CEI 0-16;V2

**Regola tecnica di riferimento per la connessione di Utenti attivi e passivi alle reti AT ed MT delle imprese distributrici di energia elettrica
Foglio di interpretazione F1**

Foglio di interpretazione F1

Figura 1- Circuito di riferimento per rete a NI

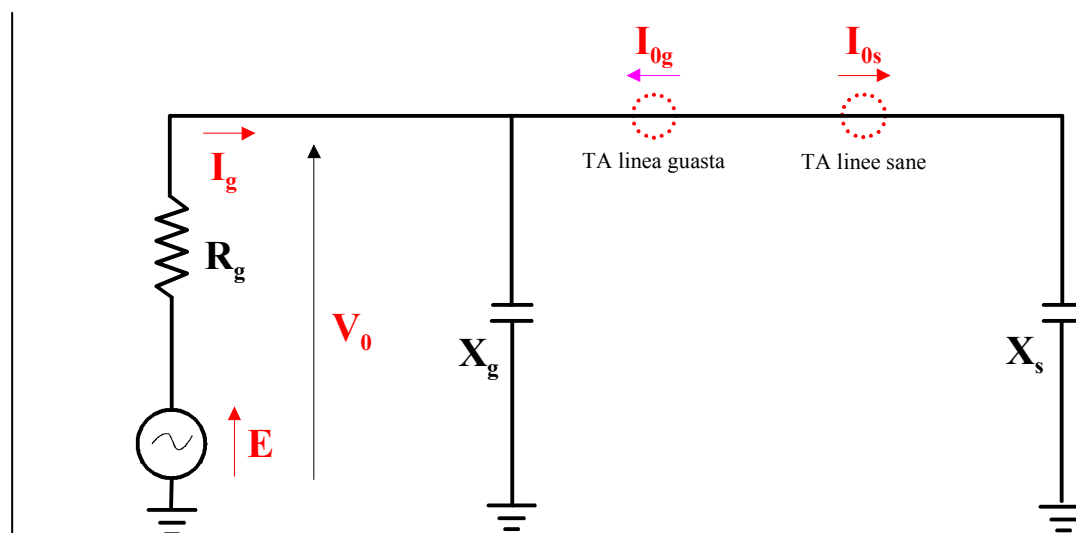
Domanda

Si richiede di indicare il circuito di riferimento per le prove prescritte.

Il circuito di riferimento per le prove di cui alla tabella 18 è indicato in Figura 1 dove

- $E = 20000 / \sqrt{3}$ (V)
- $I_{0s} + I_{0g}$ = corrente di guasto monofase a terra della rete a NI (A)
- $X_s / (X_s + X_g) = 0,05$ (si ipotizza quindi che il contributo della rete utente alla totale corrente capacitiva di guasto monofase a terra sia pari al 5% del totale)

La corrente di prova con cui alimentare la protezione è I_{0g} .

La R_g da utilizzare per le prove 4, 8, 12, 16 indicate nella attuale tabella 18, deve essere pari a 6000Ω , per cui la Tabella 18, nel suo complesso, deve leggersi
